Prezydent Miasta Lublin informuje, że w postępowaniu o udzielenie zamówienia publicznego prowadzonym w trybie przetargu nieograniczonego na budowę „Zespołu krytych pływalni przy Al. Zygmuntońskich 4 w Lublinie” składającego się z trzech przyległych do siebie budynków (budynek A – basen rekreacyjny przylegający do istniejącego budynku z basenem; basen B – basen główny 51,5m x 25m z trybunami, basenami małej rekreacji, budynek C – administracyjny z zapleczem i handlem) wraz z infrastrukturą towarzyszącą wpłynęły następujące zapytania:

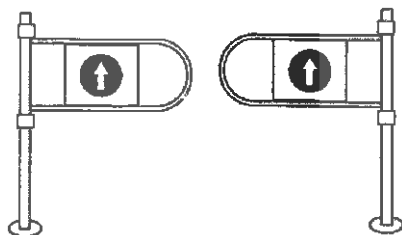
a. Bramki zostały oznaczone na rzutach – pom. 0.6.1

c. 3x Bramka sklepowa podwójna, wg rysunku poniżej.
